■仕様変更箇所

■仕様変更対象一覧

<外観変更詳細> (写真 : キャップ・アダプター部側面)

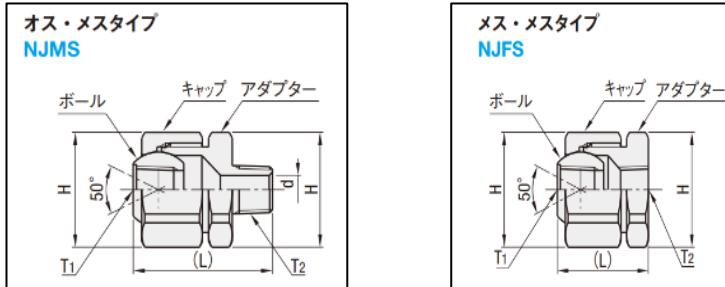
変更内容	変更前	変更後
キャップ・アダプター部側面仕上げ	素材面	ブラスト加工

素材変更に伴い、素材面にブラスト加工を施しています。機能上の変更はございません。
